改善箇所説明図①

基準不適合箇所

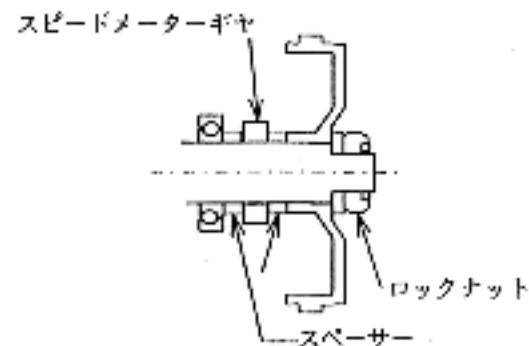
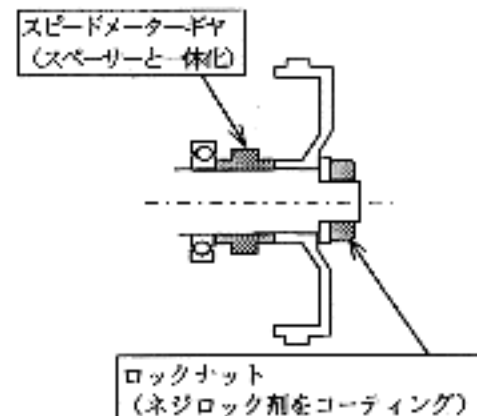
手動式変速機装着車において、駐車ブレーキ装置の取付け構造が不適切なため、センターブレーキドラムを固定するロックナットが緩み、そのままの状態で使用を続けると、最悪の場合、変速機のメインシャフトが折損して走行不能に至るおそれがある。

全車両点検し、メインシャフトの振れが規定値以上の場合は、対策品を組込んだトランスミッション Assy と交換する。それ以外のものは、スピードメーターギヤ及びロックナットを対策品と交換する。

注：□ は交換部品を示す。
